DORFGEMEINSCHAFT WELDA

Hochwasserschutzkonzept Welda

Version III

Holger Sprenger
Am Iberg 7
34414 Warburg / Welda
Dezember 2024

Variante 1

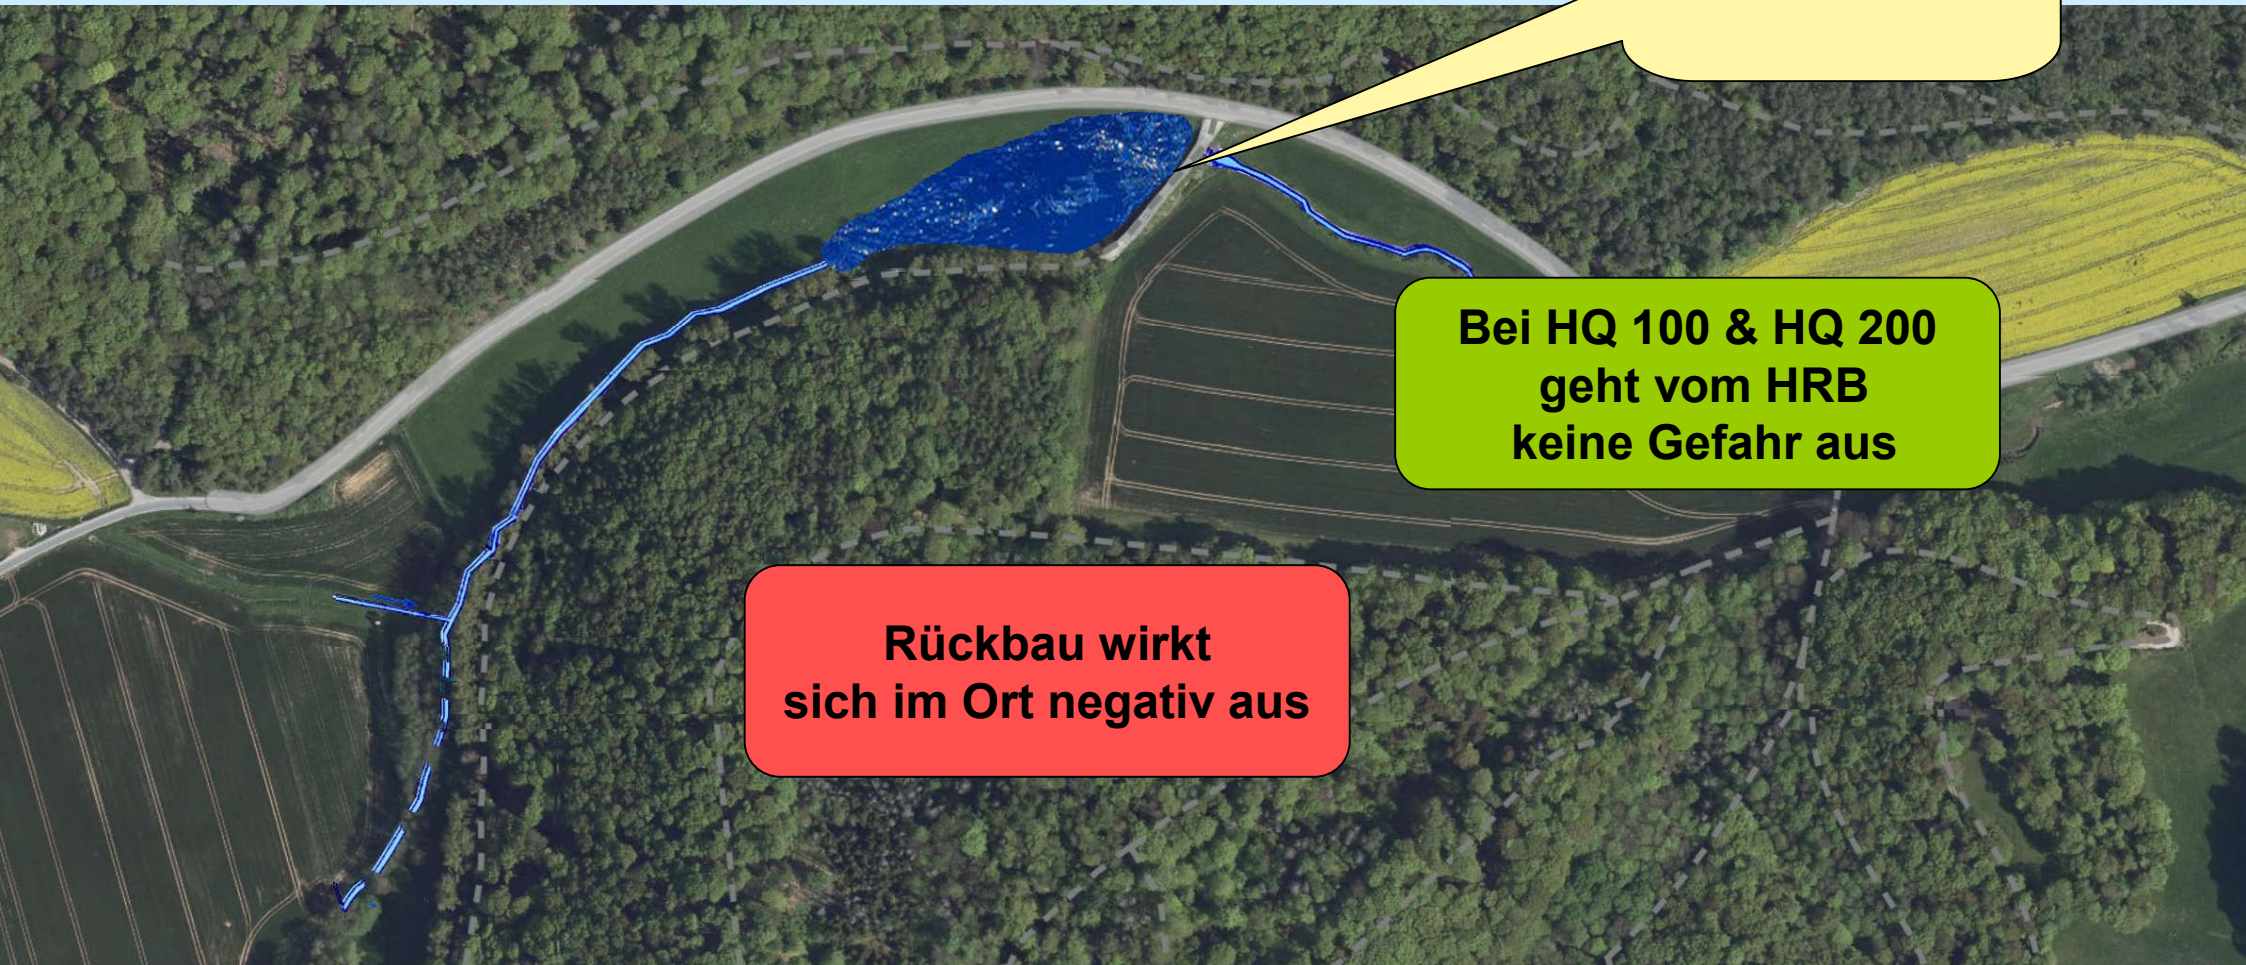
Rückbau des HRB

Bei HQ 100 & HQ 200
geht vom HRB
keine Gefahr aus

Rückbau wirkt
sich im Ort negativ aus

Variante 2

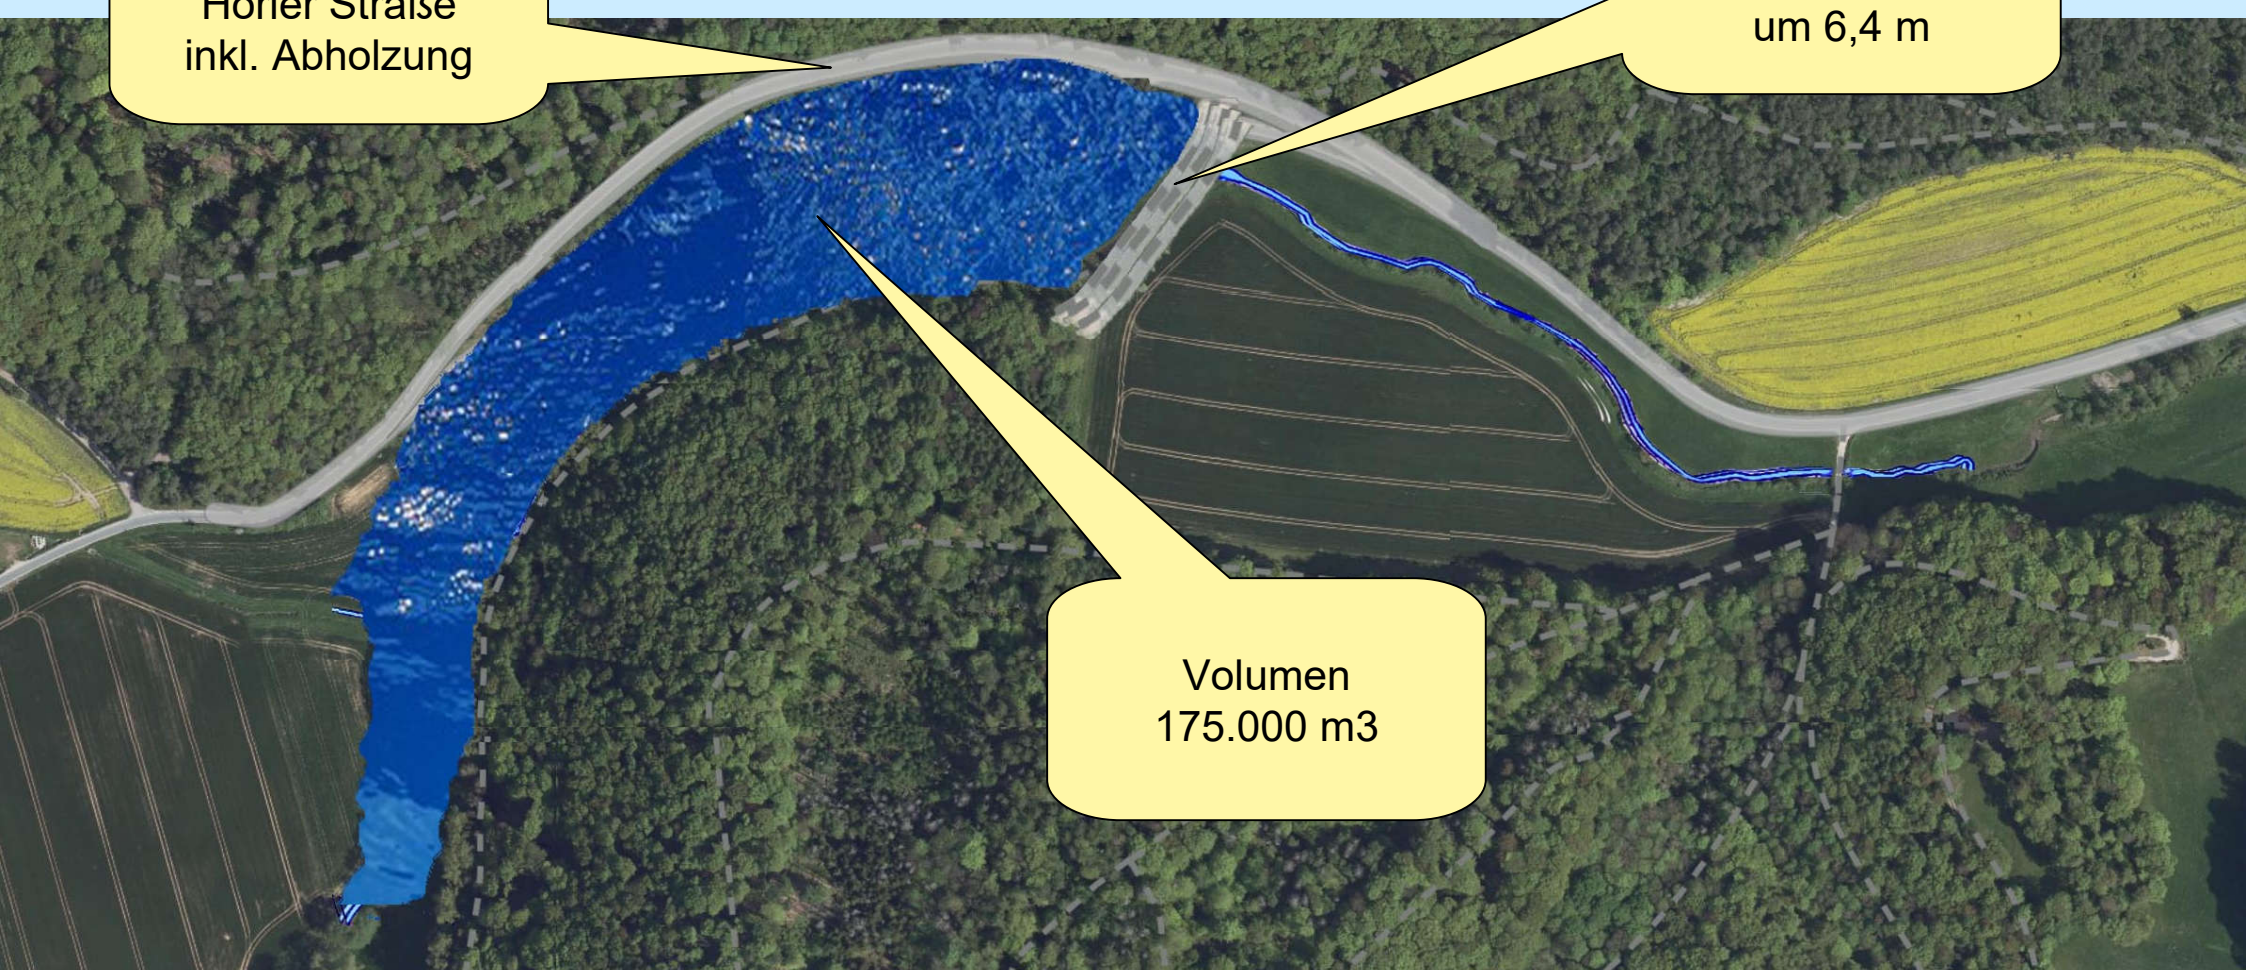
Sanierung und Ausbau HRB Hörler Bach

Verlegung der
Hörler Straße
inkl. Abholzung

Erhöhung der
Dammkrone
um 6,4 m

Volumen
175.000 m³

Variante 4

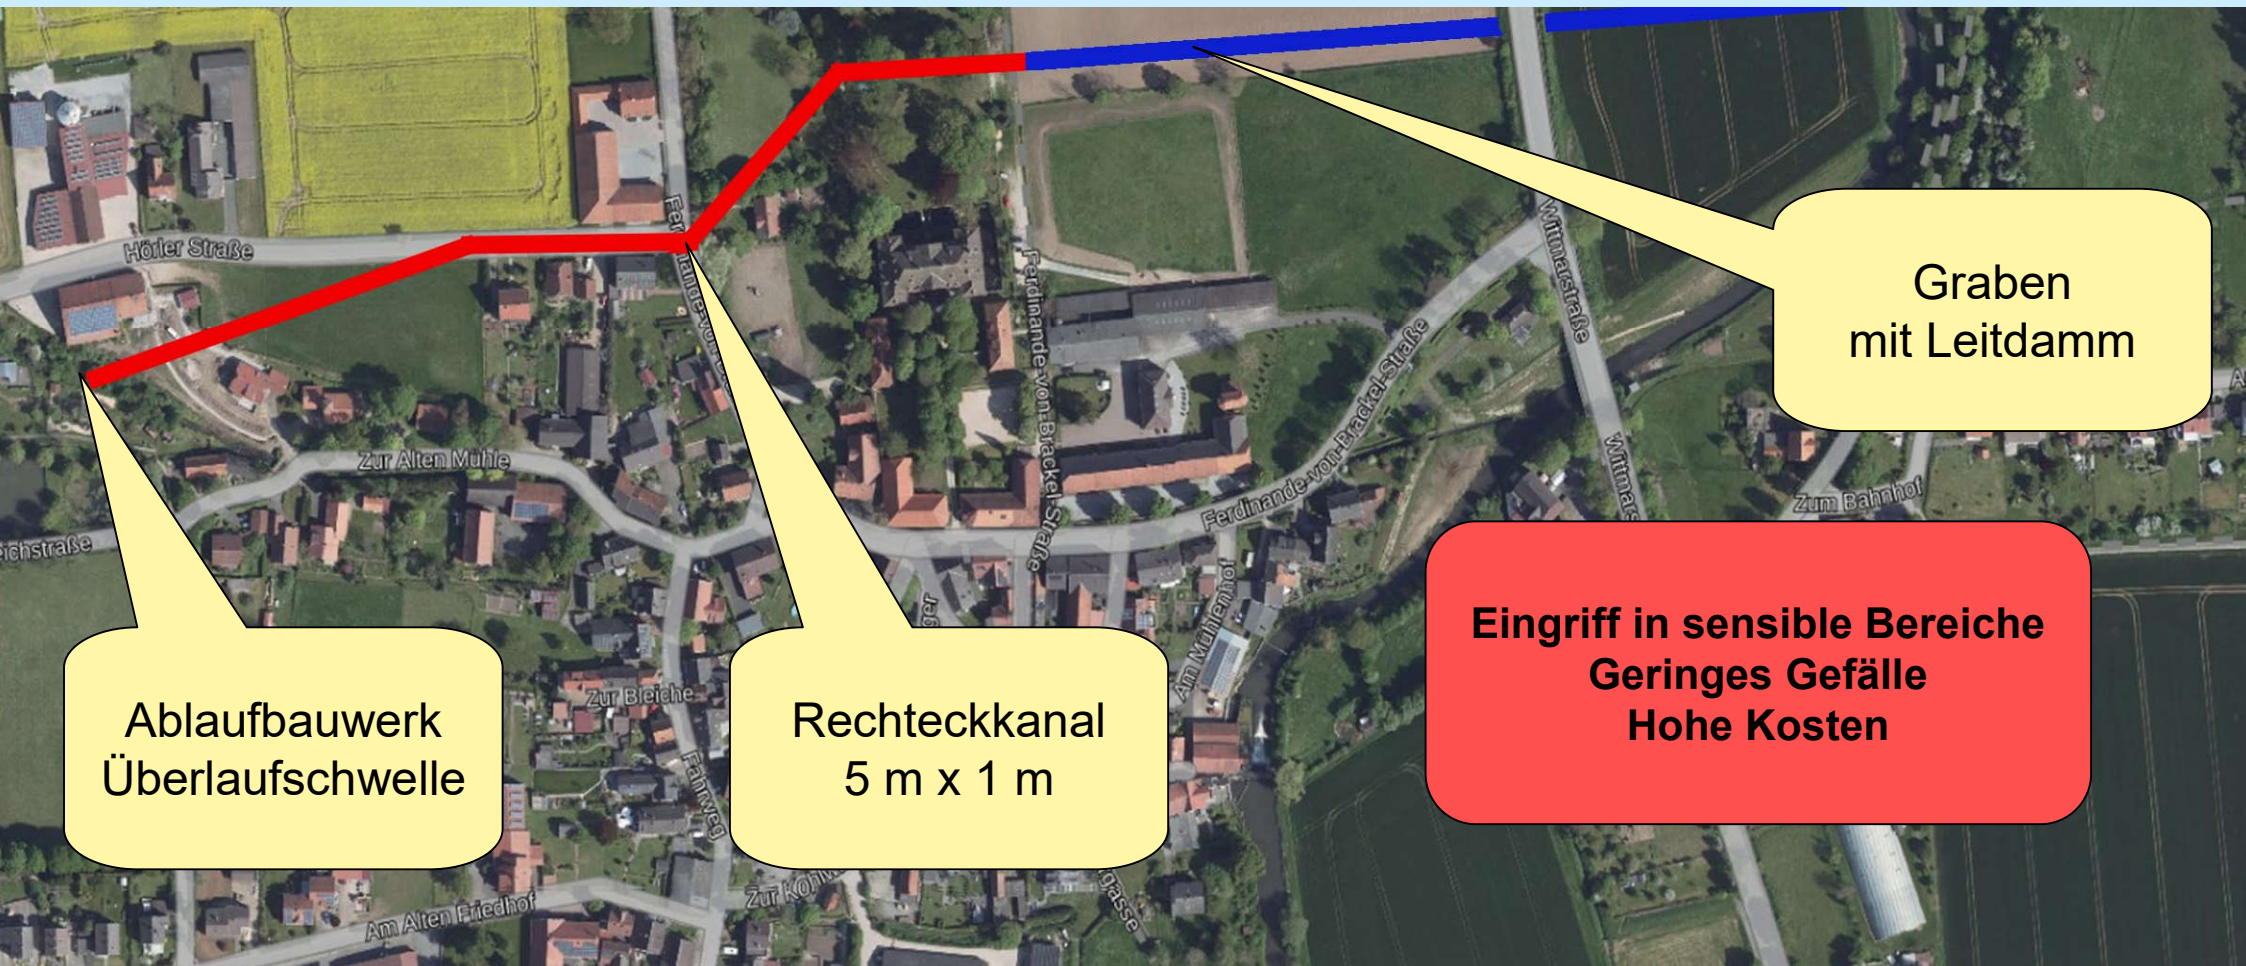
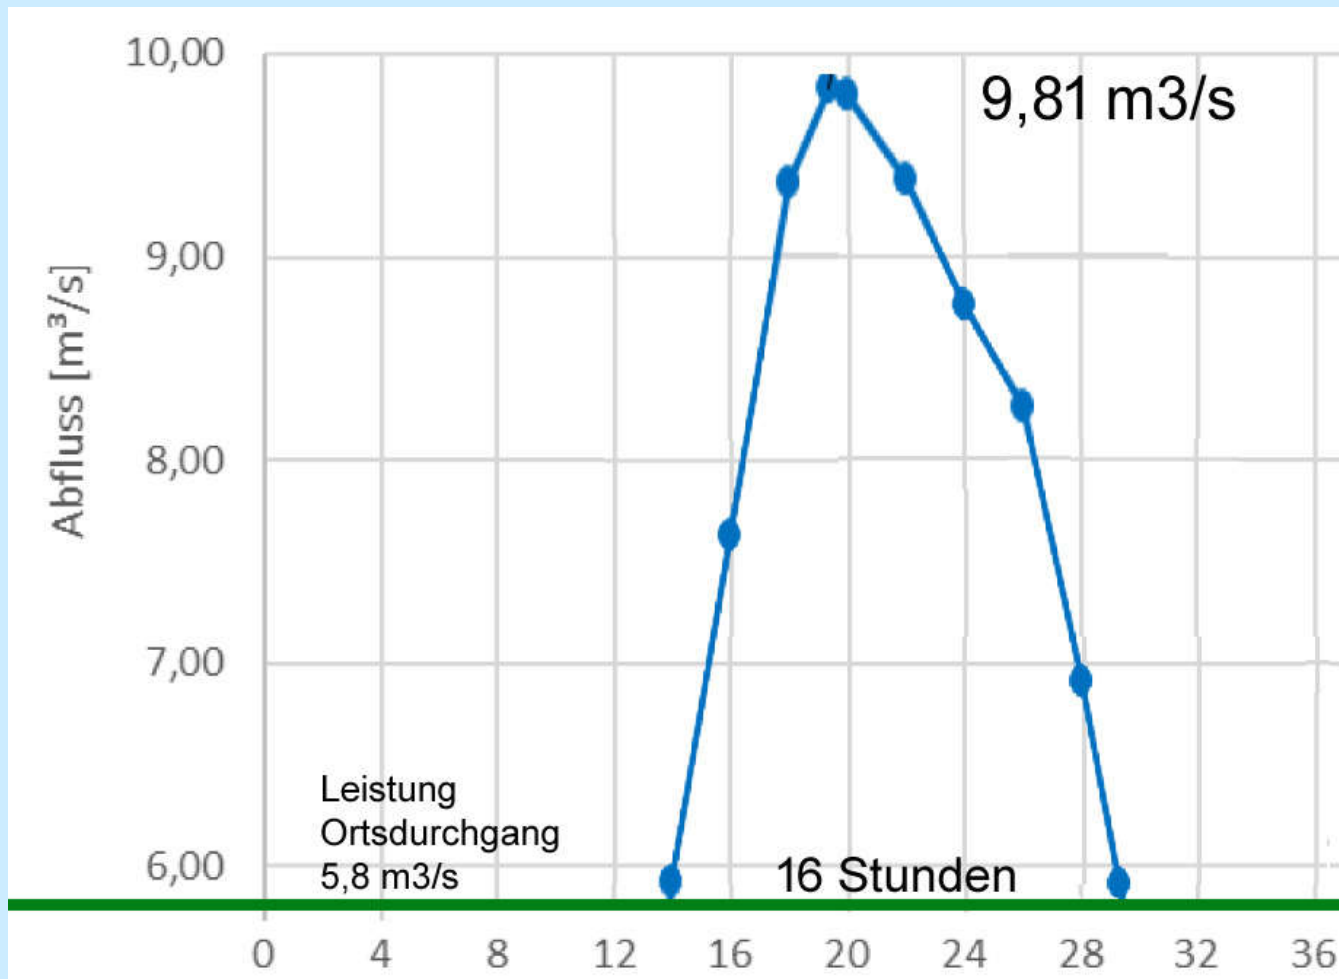
**Eingriff in sensible Bereiche
Geringes Gefälle
Hohe Kosten**

Variante 1 - Rückbau HRB aufgrund von Sicherheitsrisiken, Durchgängigkeit, Gefahr des Dammbbruchs durch Materialabtrag bei Überschwemmung.

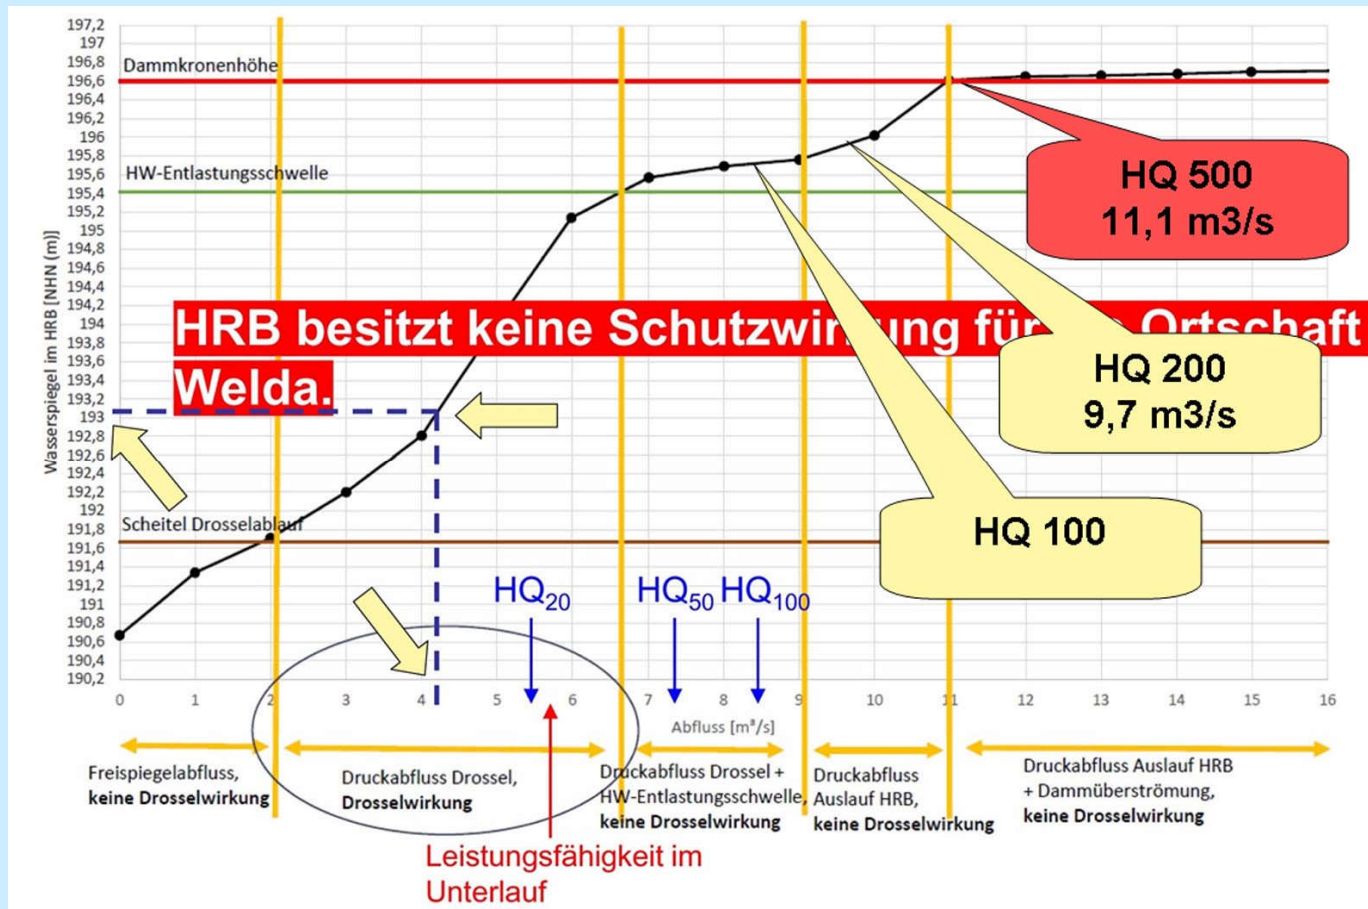
Erst bei ca. HQ 500 erreicht das Hochwasser die Dammkrone!

Bereich „Alte Mühle“ aktuell

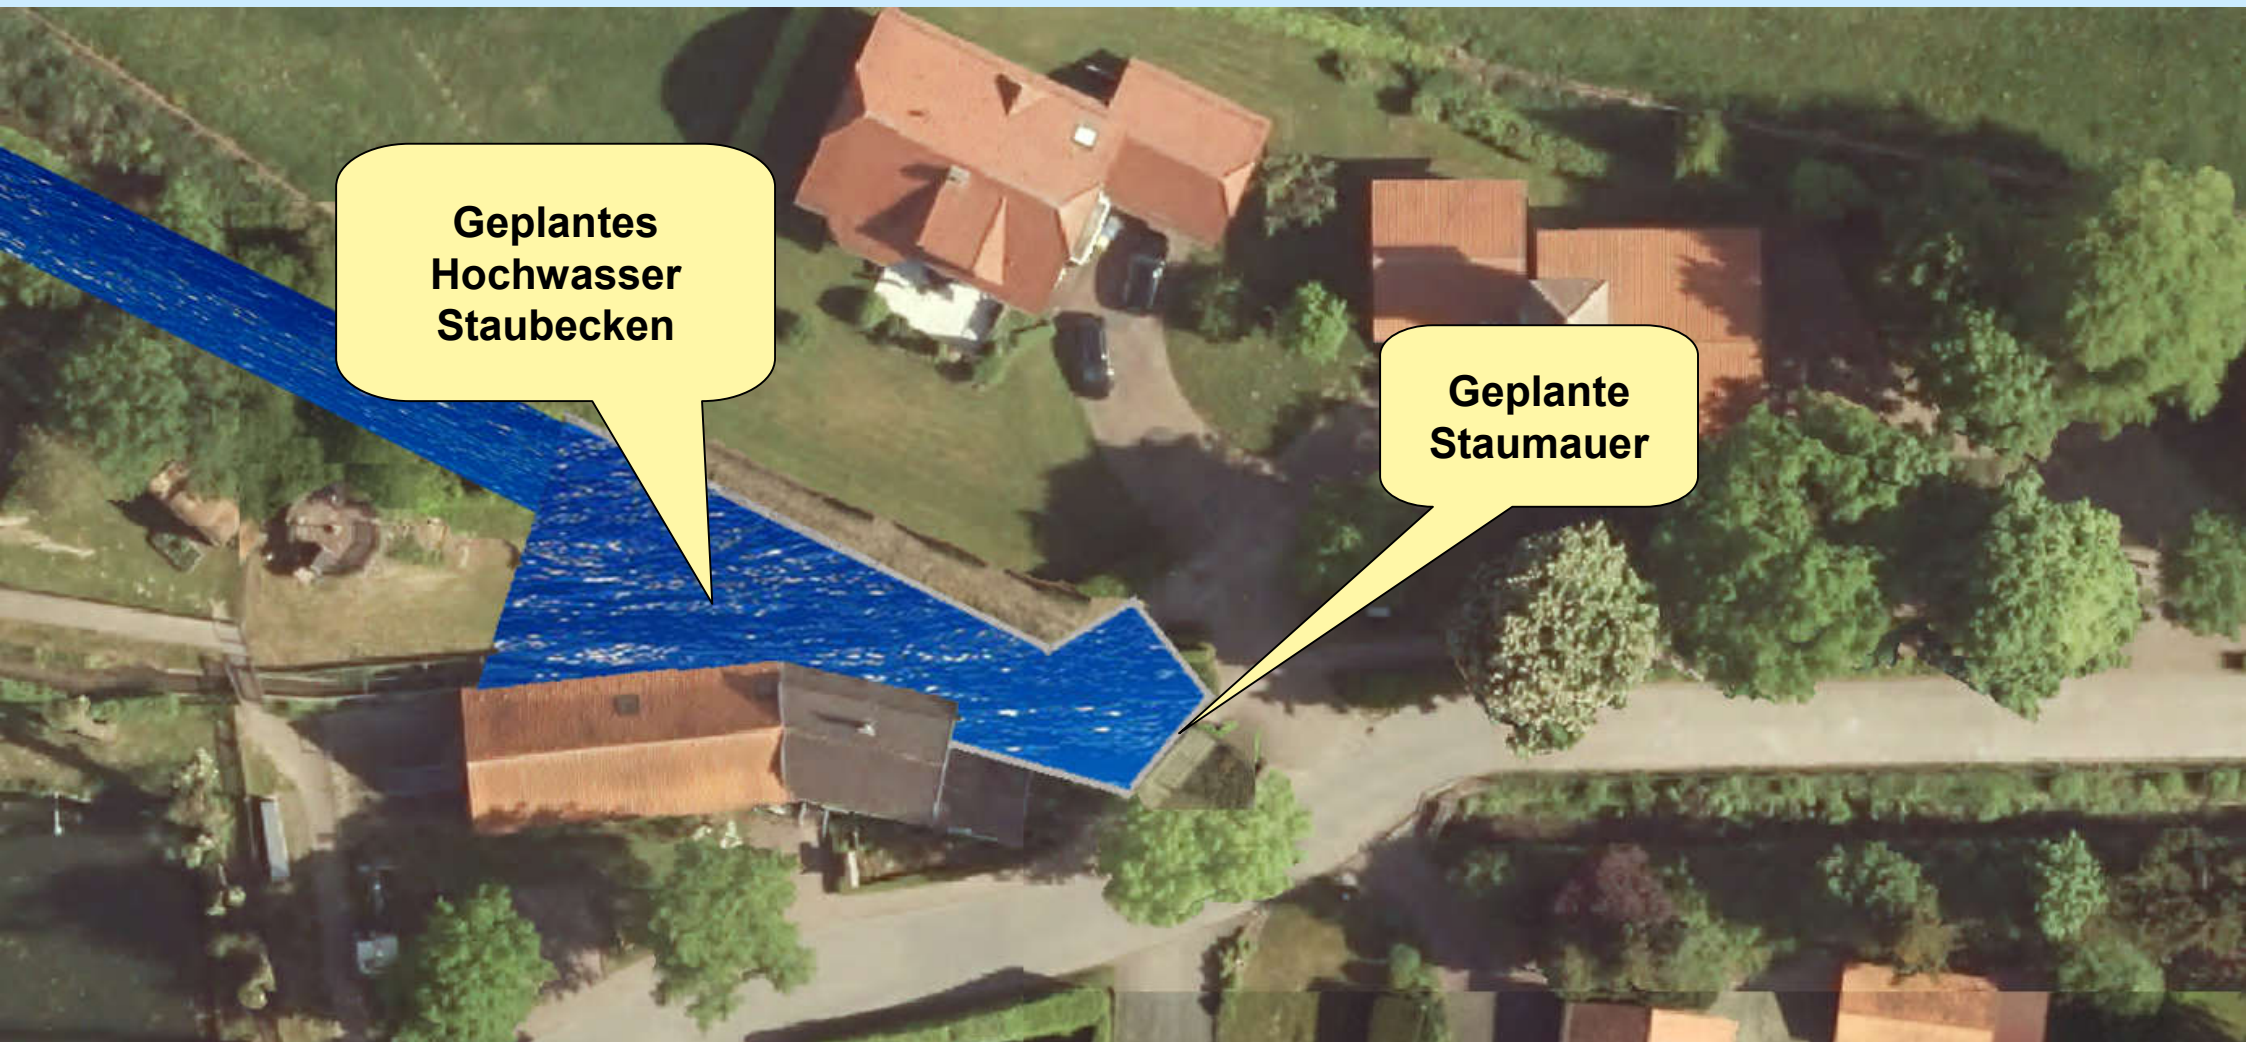
**Mühlrad ist
technisches
Denkmal**

**Feuerwehr
Gerätehaus**

**Alte Mühle
Baudenkmal
und
Kindergarten**

Zugang / Rampe
Notwendig für Instandhaltung
Ausbaggern von Sand
und Durchlässigkeit vom
Hörler Bach & Ortsdurchgang
